MEMOIRE DE REPONSE

PANHARD
AUNEAU
Version n° 1

Réponse aux observations formulées par la
mission régionale d'autorité environnementale
Centre-Val de Loire

Figure 1 - Extrait du résumé non technique

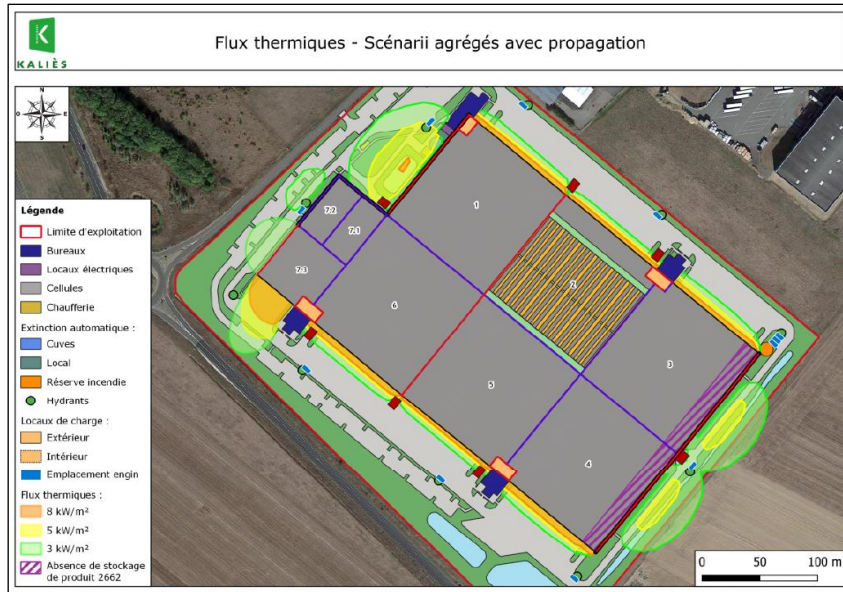
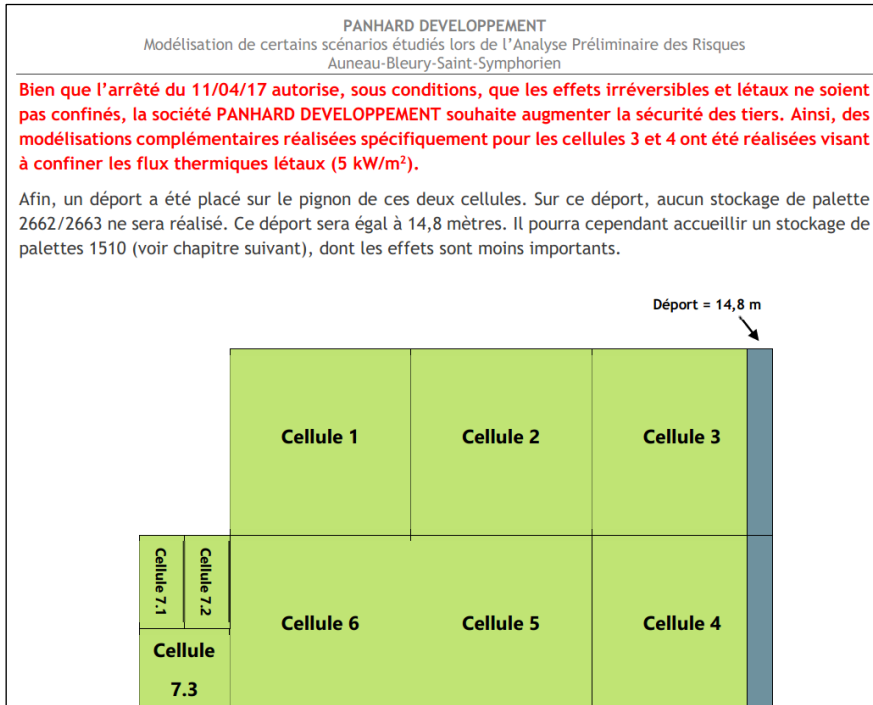
N° 1	Avis de la MRAE n° 2021-3123 du 08/02/2021
Partie du dossier concernée :	Etude des dangers
Remarque :	L'autorité environnementale recommande : <ul style="list-style-type: none">- D'informer les propriétaires des parcelles susceptibles d'être affectées par les conséquences de l'incendie d'une cellule de stockage et de prévoir les mesures de réduction adéquates.
Réponse :	<p>Un courrier sera transmis aux propriétaires des terrains affectés par les flux thermiques. Ce courrier précisera :</p> <p><i>Les flux thermiques générés par le projet affectent des terrains localisés à l'est de l'emprise du site et situés en zone A et 1AUx au regard du PLU de la commune d'Auneau.</i></p> <p><i>Ces terrains sont destinés :</i></p> <ul style="list-style-type: none">- pour les secteurs A à accueillir des activités agricole ou constructions et installations nécessaires aux services publics ou d'intérêt collectif exclusivement,- pour les secteurs 1AUx à accueillir une zone à urbaniser sur laquelle la commune envisage d'accueillir à court et moyen terme de nouvelles activités industrielles et artisanales. <p><i>Conformément à l'article 2 de l'arrêté du 11 avril 2017 applicable aux installations classées pour la protection de l'environnement soumis à la rubrique n° 1510 (entrepôts couverts de stockage de matières combustibles), les terrains affectés par des flux thermiques de 3 kW/m² ne pourront accueillir les installations, ouvrages ou constructions suivantes :</i></p> <ul style="list-style-type: none">- des immeubles de grande hauteur,- des établissements recevant du public (ERP) autres que les guichets de dépôt et de retrait des marchandises « et les autres ERP de 5e catégorie nécessaires au fonctionnement de l'entrepôt- des voies ferrées ouvertes au trafic de voyageurs,- des voies d'eau ou bassins exceptés les bassins de rétention ou d'infiltration d'eaux pluviales et de réserve d'eau incendie,- voies routières à grande circulation autres que celles nécessaires à la desserte ou à l'exploitation de l'entrepôt, <p><i>Le PLU n'ouvrant pas la possibilité d'accueillir ce type d'installation, ouvrage ou construction, la servitude associée aux flux thermiques n'aura pas d'impact sur les terrains avoisinants.</i></p> <p>Concernant les mesures de réduction, ces dernières sont explicitement détaillées dans le cadre du DDAE. Au-delà des mesures réglementaires, PANHARD DEVELOPPEMENT s'est engagé dans un souhait de réduction fort du risque engendré par ses installations. Ainsi, comme précisé page 19 de l'annexe modélisation du DDAE et repris ci-dessous, « bien que l'arrêté du 11/04/17 autorise, sous conditions, que les effets irréversibles et létaux ne soient pas confinés, la société PANHARD DEVELOPPEMENT souhaite augmenter la sécurité des tiers. Ainsi, des modélisations complémentaires réalisées spécifiquement pour les cellules 3 et 4 ont été réalisées visant à confiner les flux thermiques létaux (5 kW/m²) ».</p>

Un déport a donc été appliqué sur ces cellules. Un stockage sous les rubriques 2662 / 2663 a été exclu au niveau de ce déport et seul un stockage en allées large est autorisé.

Enfin, un renforcement des dispositions constructives (notamment REI120 et REI240) a été retenu.
